島根原子力発電所 2号炉 審査資料	
資料番号	EP-080 改 07
提出年月日	令和3年6月17日

気象資料の変更に伴う 島根原子力発電所原子炉設置許可申請書 の変更について

中国電力株式会社

気象資料の変更に伴う島根原子力発電所原子炉設置許可申請書の変更について

第2.2-1図 気象官署の所在地

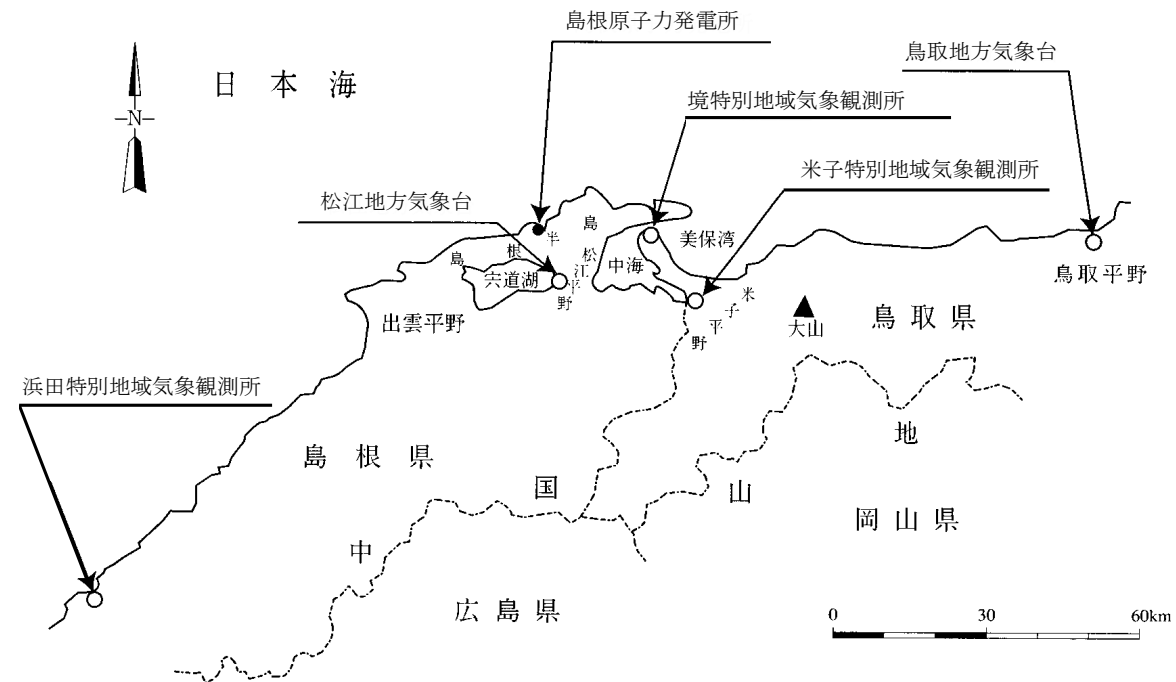
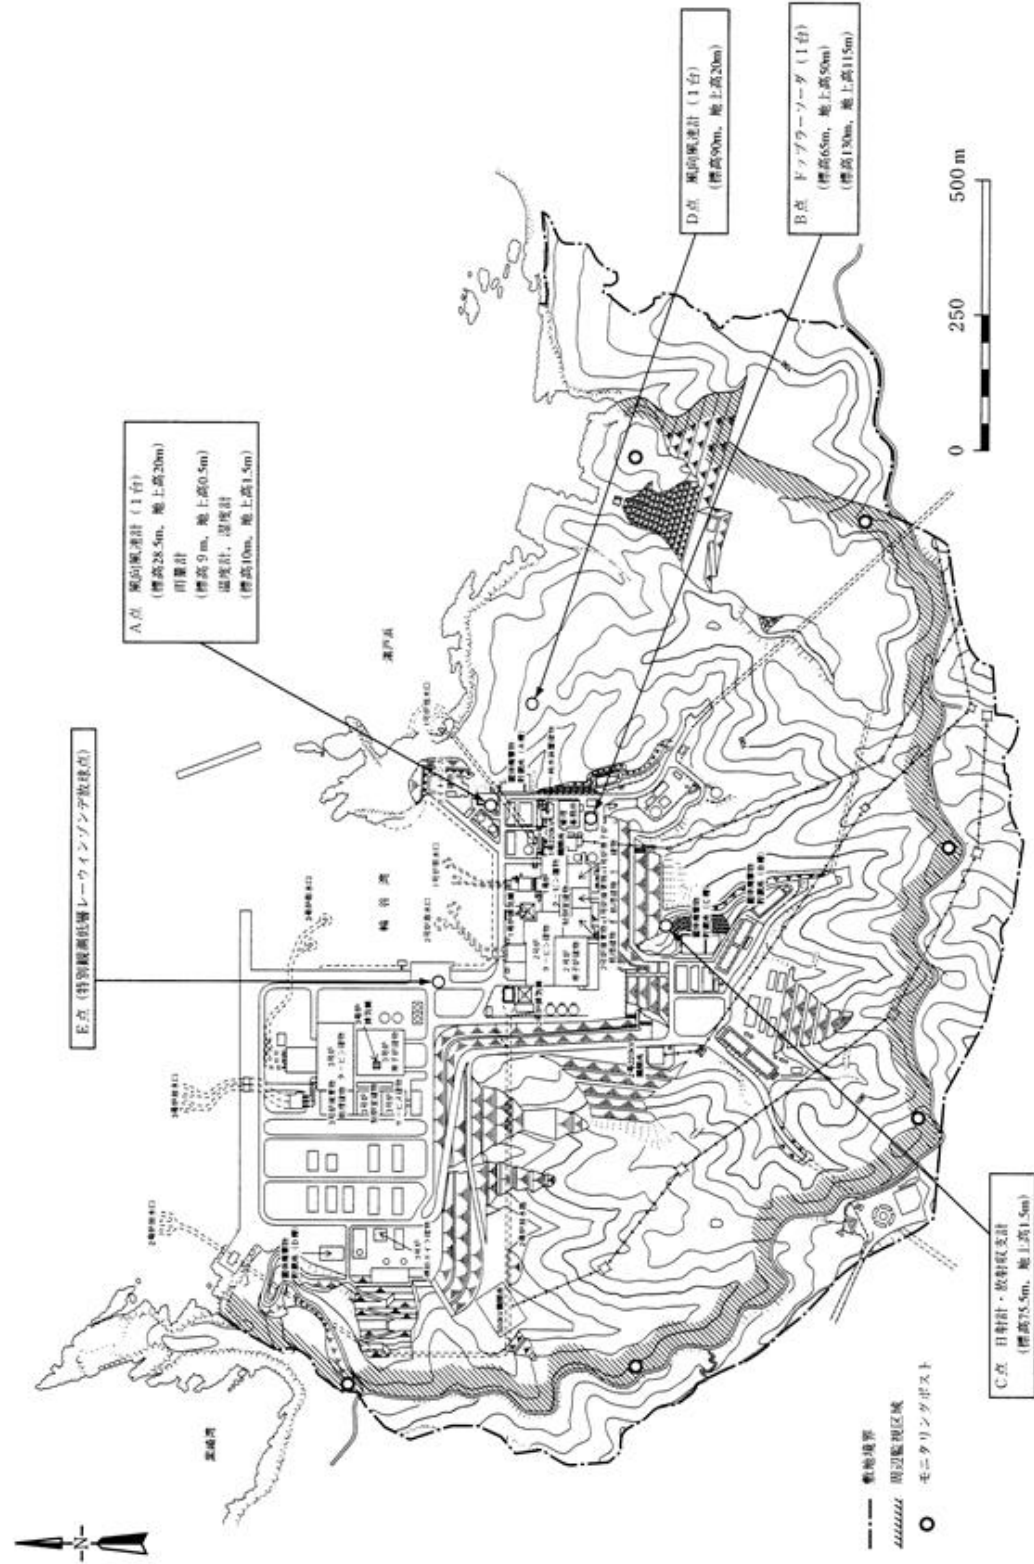
・米子測候所，浜田測候所
及び境測候所の無人観測
所化に伴う記載の適正化

第 2.3-1 図 気象観測設備配置図 (その 1)

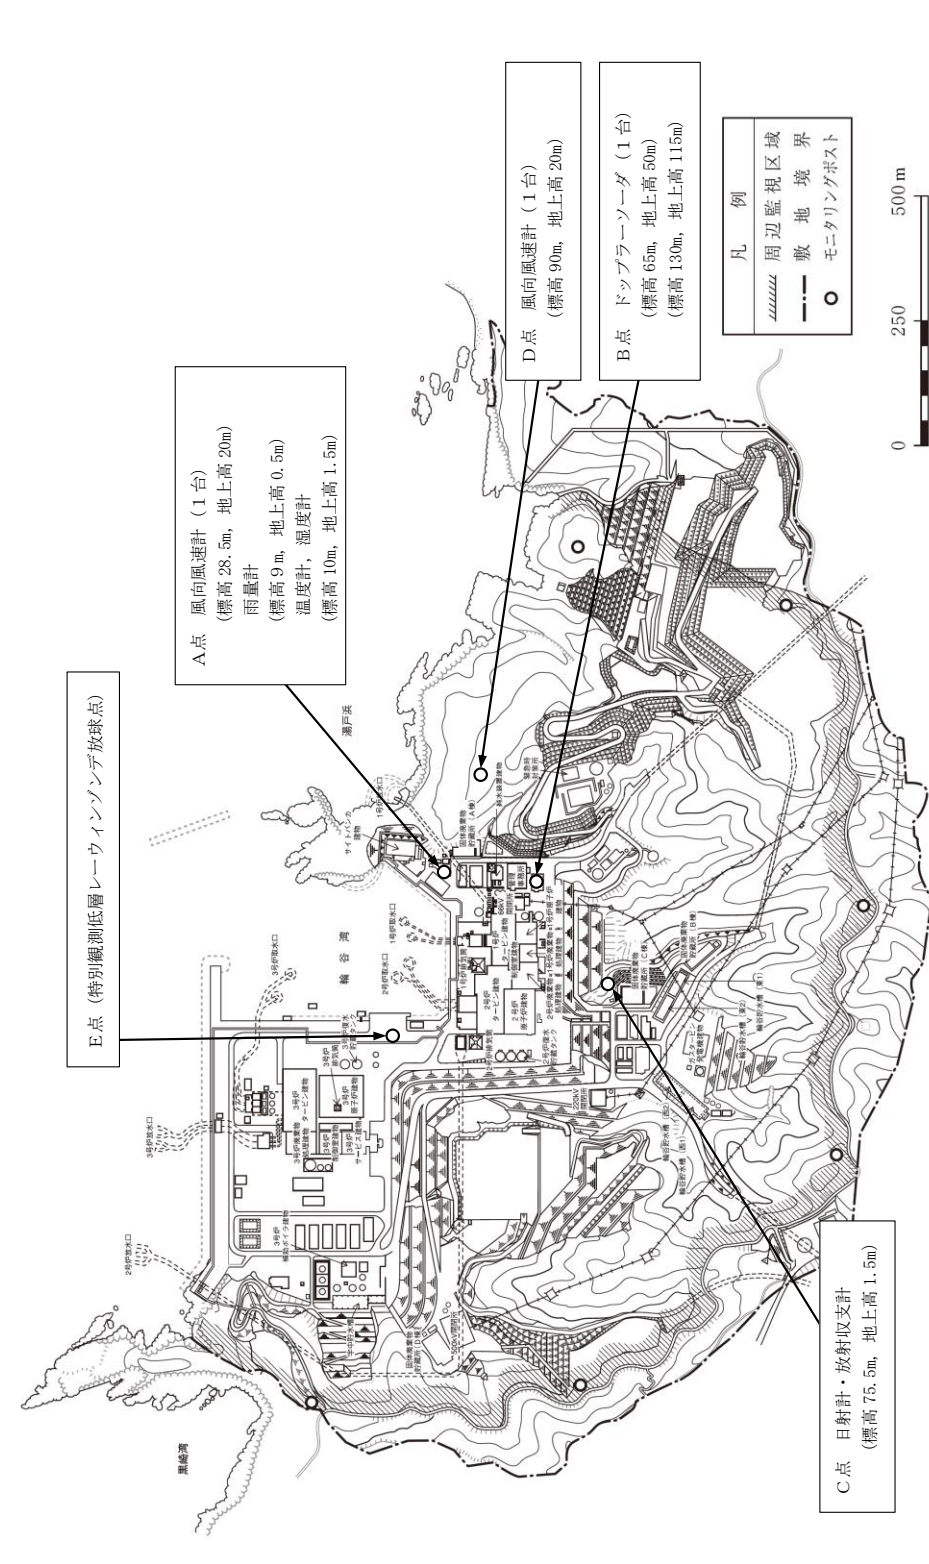
・構内配置図下図の最新化

第2.4-1図 敷地の風配図 (2009年1月～12月)

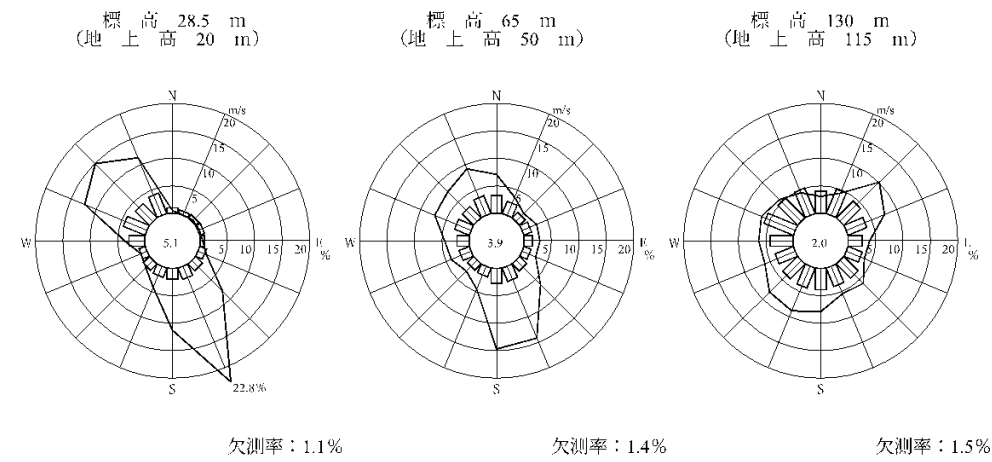
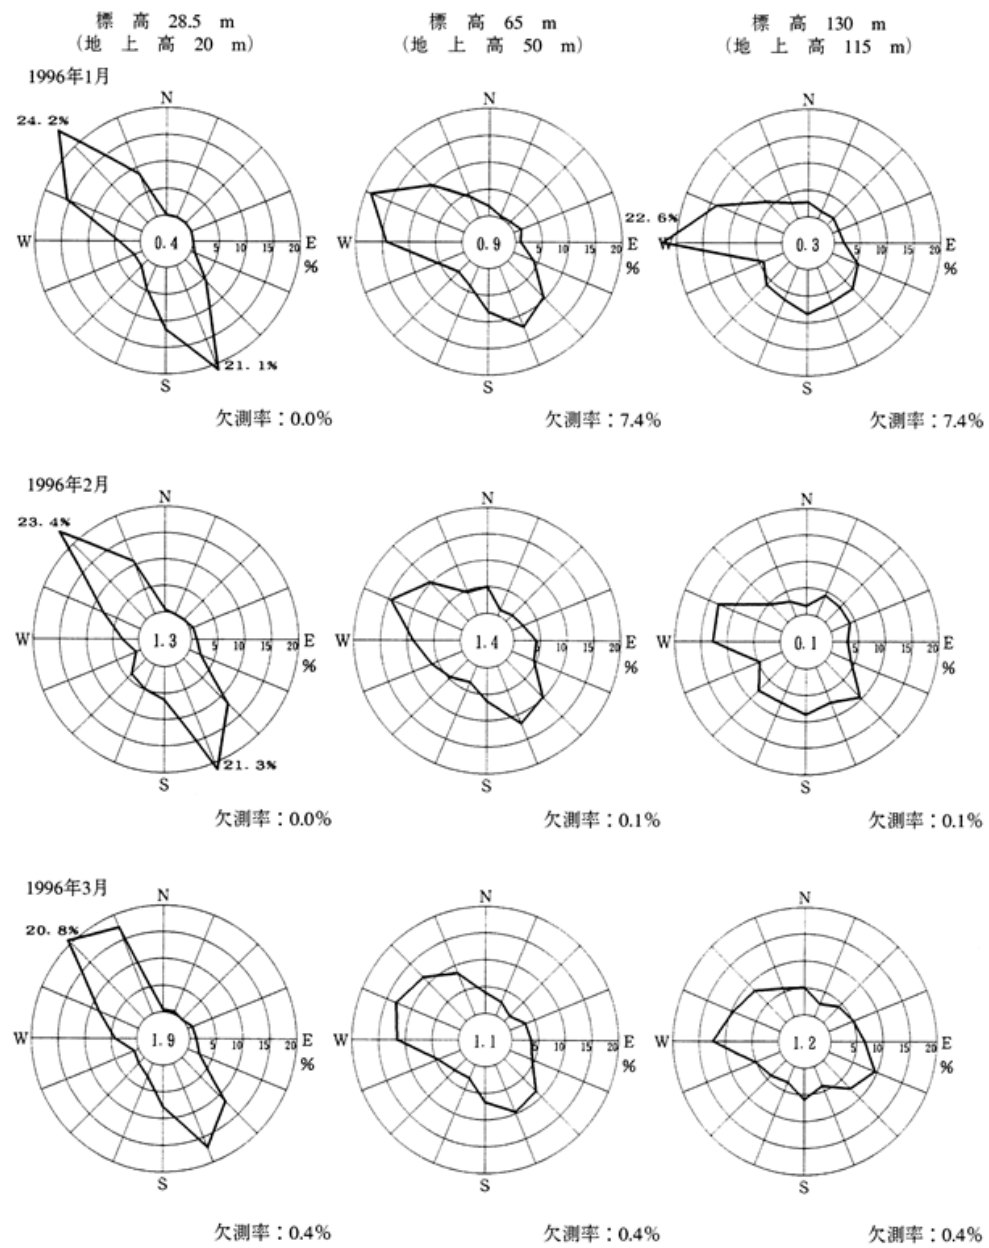
・気象期間の変更
 風向について、1996年と2009年とで、風向出現頻度は地上風、高所風ともに大きな変動はない。
 地上風はNW、SE方向の頻度が非常に多いことや、標高130mでは全体に分布し大きな偏りはないところなど、変更前後で同様の傾向となっている。
 風速についても大きな変動はないが、標高65mにおいて平均風速が少々小さくなっている。
 また、静穏(風速0.5m/s未満)の出現頻度が少々増加している。

第2.4-14図 年間及び月別大気安定度出現頻度

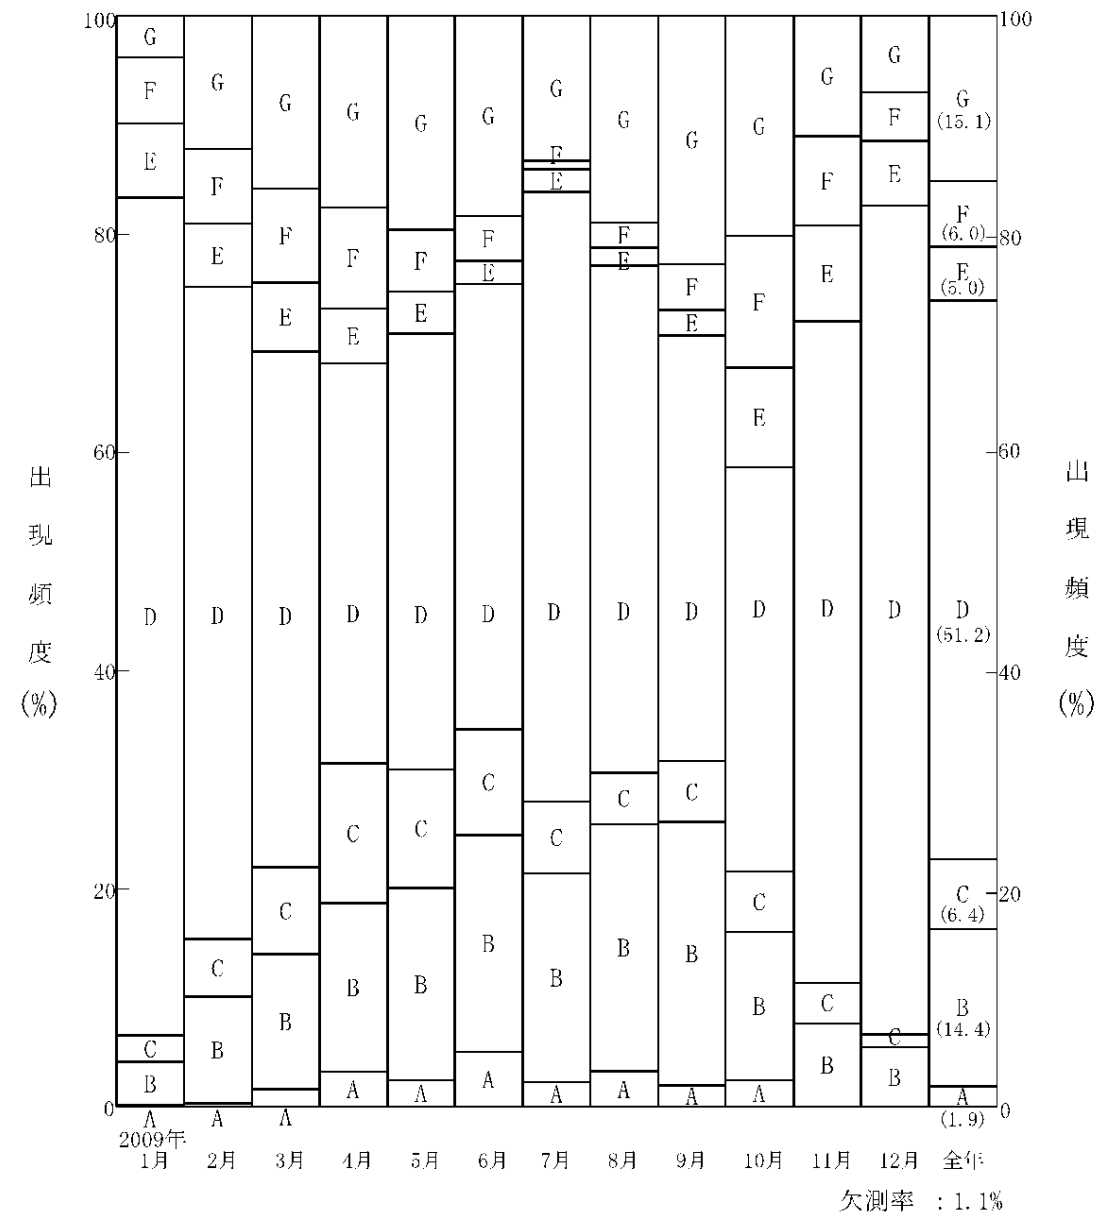
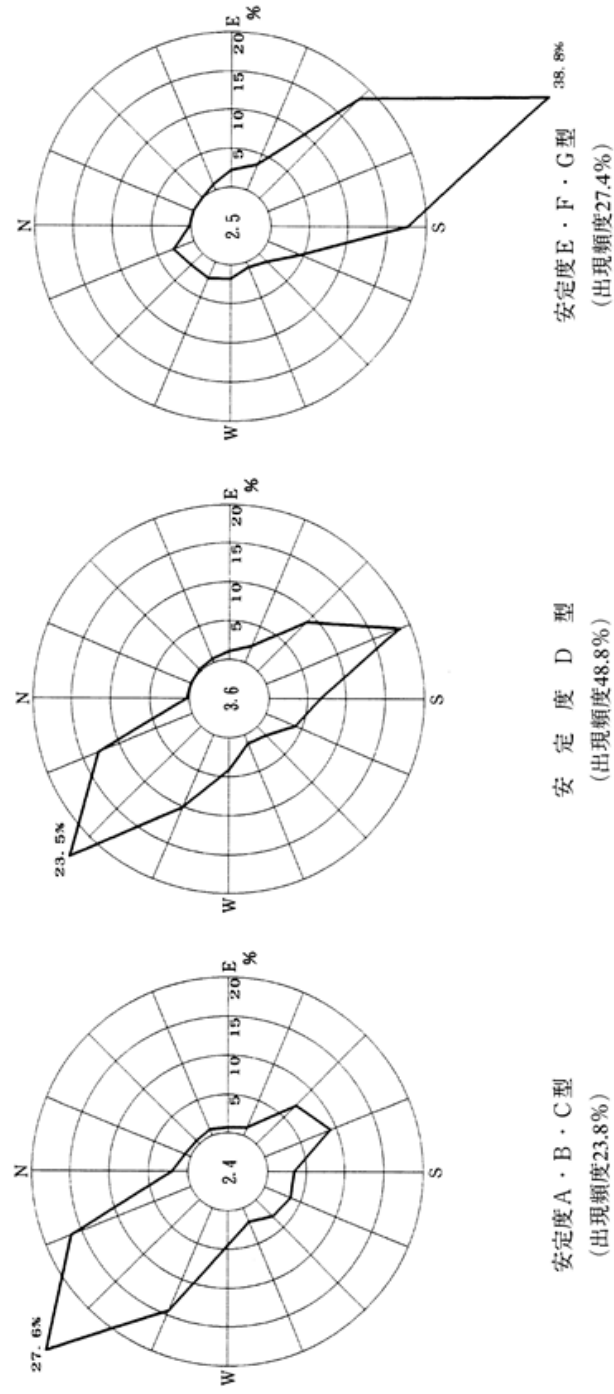
・気象期間の変更
1996年と2009年とで大きな変動はなく、年間を通じてD型の大気安定度の出現頻度が多い。

第 1 図 年間大気安定度別風配図（標高 28.5m，地上高 20m）

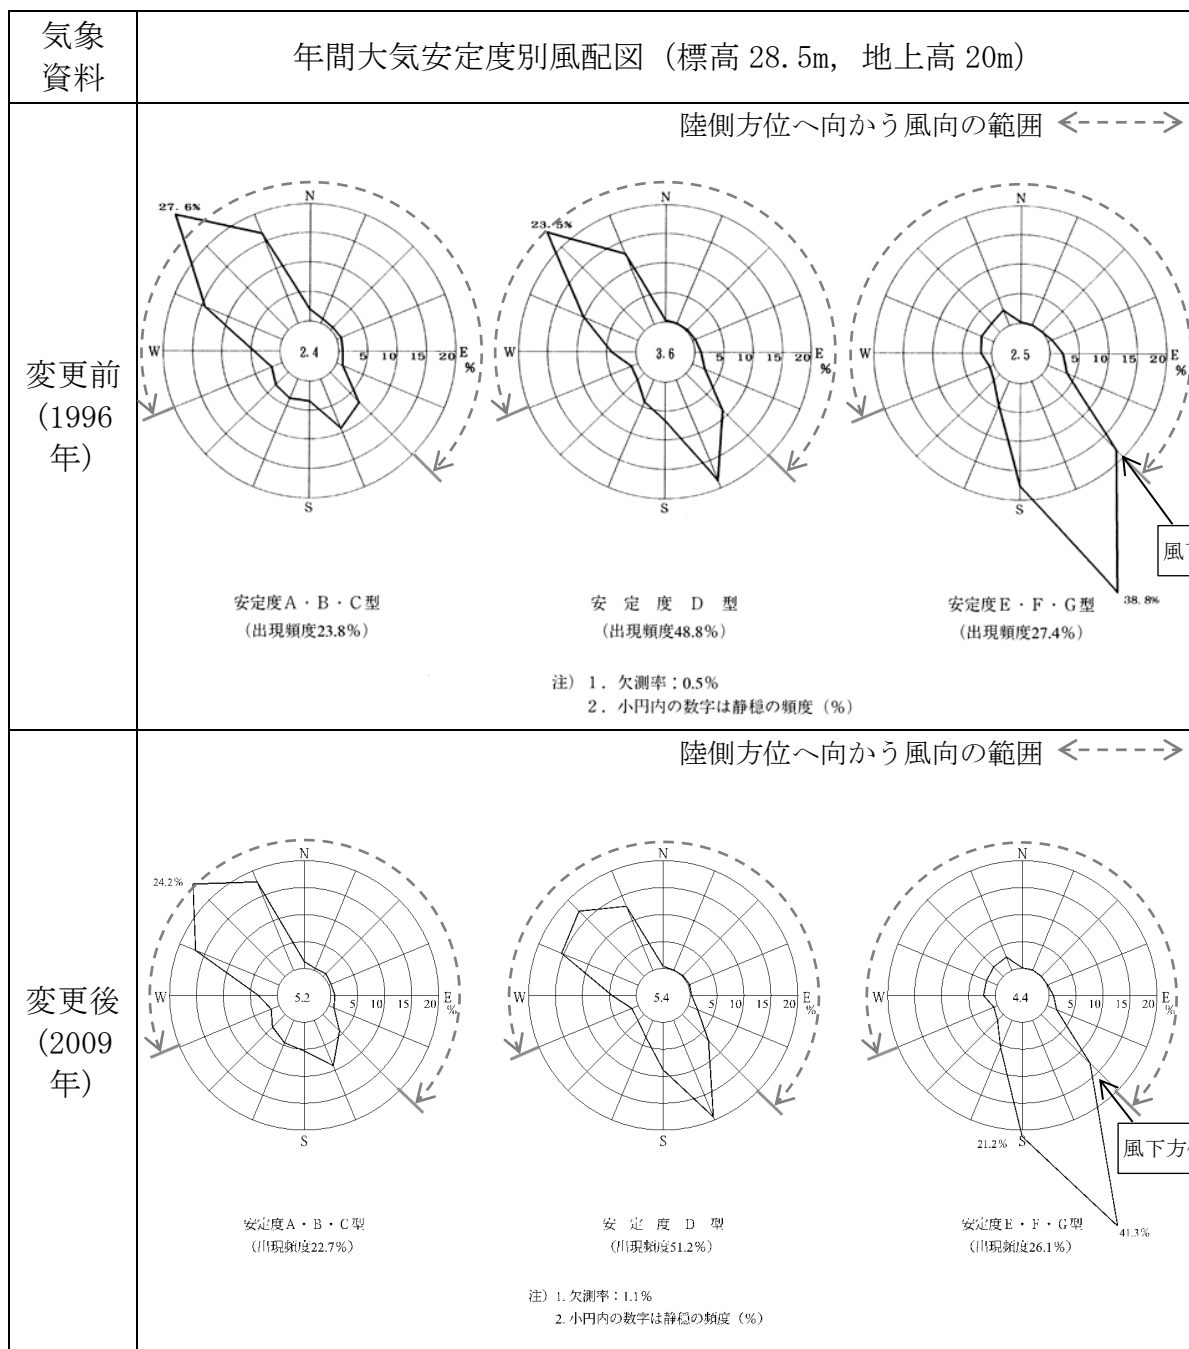
主蒸気管破断（設計基準事故）時の拡散評価の特徴として，相対濃度の評価結果が，NW方位において突出して大きい。これは，第1図に示すとおり，地上風において，拡散の小さいE・F・G型の大気安定度が発生しているときの風向出現頻度が特に高い風下方位N（風向S）から風下方位NW（風向SE）までの範囲と，陸側方位であるENE方位からNW方位までの範囲が重なっているところがNW方位のみであることによる。なお，この傾向は気象資料の変更前後において変化がない。

第1図より、大気安定度E・F・G型出現時の風下方位NW（風向SE）の出現頻度が減少していることが分かる。

第 2 図 年間大気安定度別風配図（標高 130m，地上高 115m）

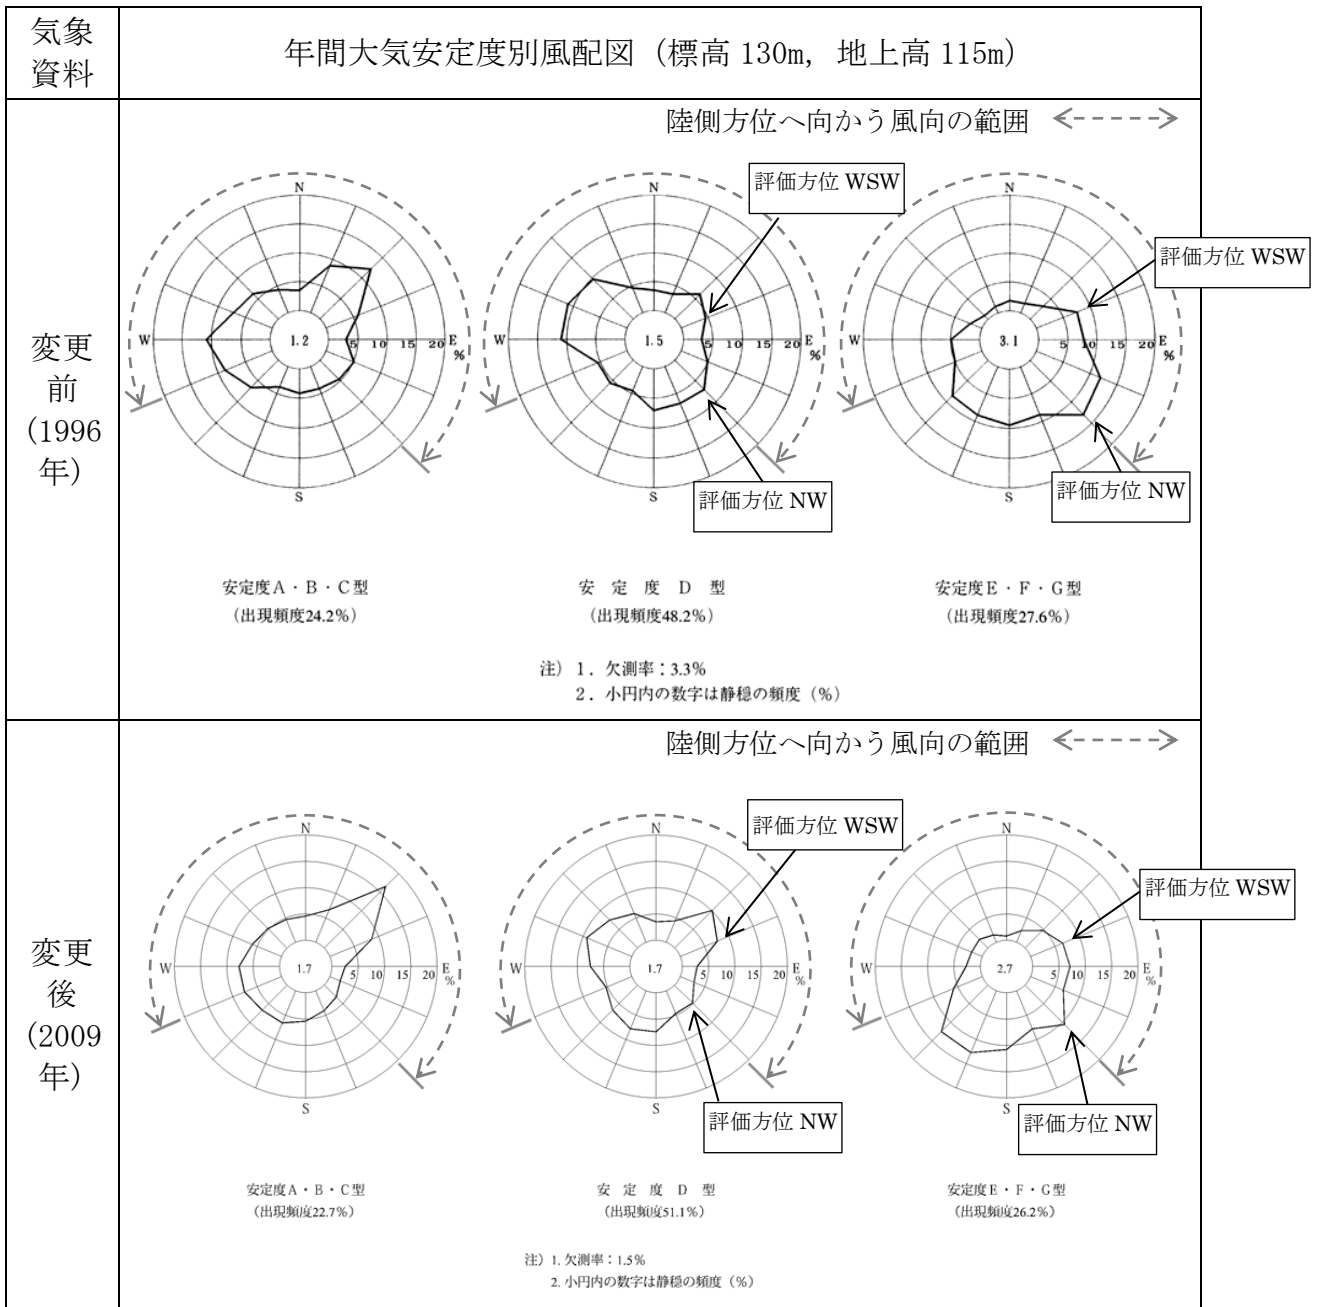
第2図のとおり、変更前後において、拡散の小さい大気安定度E・F・G型における風下方位NW（風向SE）の出現頻度が減少したことにより、NW方位における相対線量の累積出現頻度97%の値が減少したと考えられる。
